Dotyczy postępowania o udzielenie zamówienia w trybie przetargu nieograniczonego pn.: „**Rozbudowa sali gimnastycznej PSP nr 3 w Stalowej Woli**”.

Gmina Stalowa Wola działając na podstawie art. 38 ust.2 ustawy z dnia 29 stycznia 2004 r. Prawo zamówień publicznych (Dz. U. z 2017 r. poz. 1579) udziela odpowiedzi na zadane w dniu 12.09.2018r. pytania:

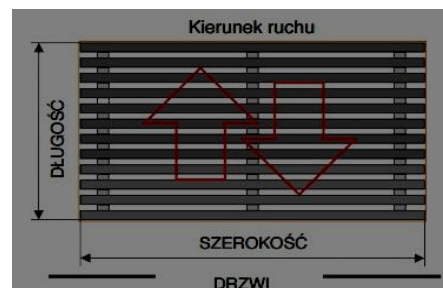
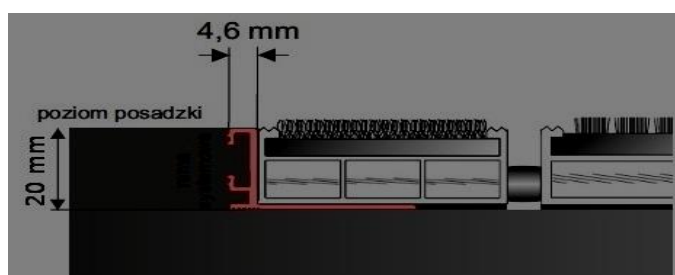
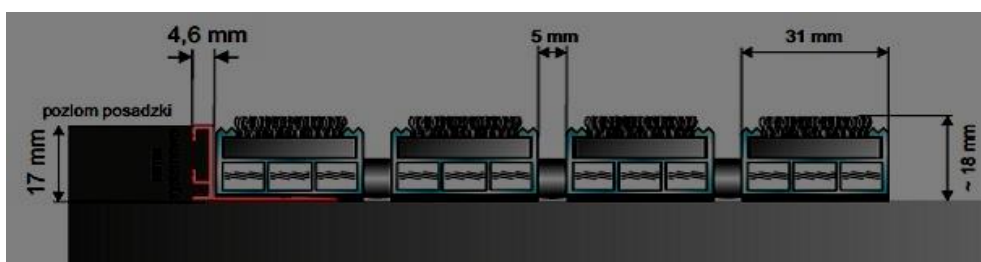
11. Prosimy o podanie istotnych parametrów wyposażenia:

- Wycieraczka systemowa zewnętrzna - szt. 3 - poz. 236 w przedmiarach
- Wycieraczka systemowa wewnętrzna - szt. 3 - poz. 236 w przedmiarach

Parametry wyposażenia dla wycieraczki zewnętrznej:

Wycieraczka z gumowymi wkładami czyszczącymi i szczotkami osadzonymi w profilach aluminiowych umożliwiającą czyszczenie obuwia z błota, śniegu, a także osuszanie z wilgoci. Wkłady osuszające odporne na ścieranie, wygniatanie, dobrze absorbują wilgoć. Całość łączona przy pomocy nierdzewnych lin stalowych. Duża wytrzymałość mechaniczna, odporność na wilgoć, korozję i zmiany temperatur. Przeznaczona do ciągów komunikacyjnych o dużym natężeniu ruchu pieszych (tylko wysokość 24 mm). Wymagane posiadanie atestów wytrzymałościowych oraz atestów PZH. (Instytut Techniki Budowlanej stwierdza, że maty nie podlegają atestom budowlanym ponieważ nie są montowane na stałe) Wycieraczki zabezpieczają powierzchnię przed poślizgiem, odporność profili aluminiowych wynosi 350 kg/cm². Zakres temperatur stosowania: od -40°C do 70°C. Ułożenie: we wpuście o odpowiedniej głębokości lub na podłożu w profilowanej ramie aluminiowej (preferowane umieszczenie wycieraczki we wpuście w posadzce wg schematu)/

Parametry wyposażenia dla wycieraczki wewnętrznej:

Wycieraczka składająca się z połączenia szerokiego wkładu rypсового oraz szczotki punktowej, wg załączonego schematu.

Wszystkie wycieraczki wyposażać we wkłady tekstylne w kolorze czarny /antracyt. Wymiary dobrać do wymiarów drzwi wg załączonego schematu.

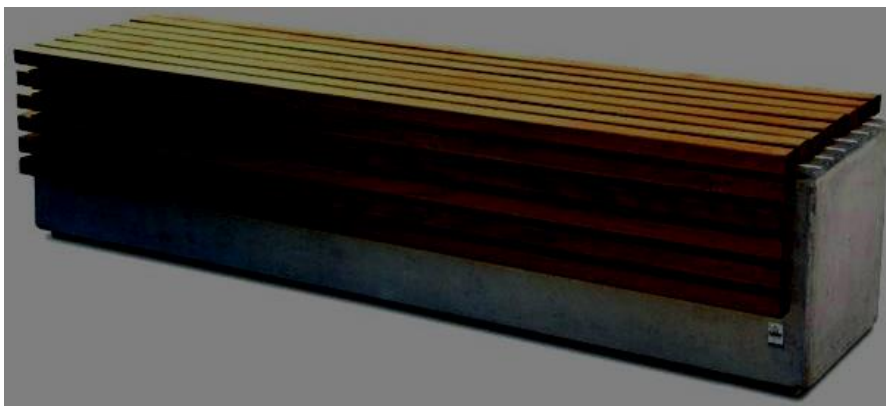
17. Proszę o podanie istotnych parametrów wyposażenia:

- Błat rozkładany montowany do ściany na nóżce - szt. 1 - poz. 252 w przedmiarach
- Błat roboczy z miejscem na czajnik elektryczny, mikrofalówkę i przygotowanie posiłku, wymiary : 60cm x 150 cm- szt. 1 - poz. 253 w przedmiarach

Materiał blatów: impregnowana, zabezpieczona przed wilgocią płyta MDF w kolorze RAL 9010. Kolorystyka do ostatecznego uzgodnienia z projektantem po wybraniu producenta przed zamówieniem.
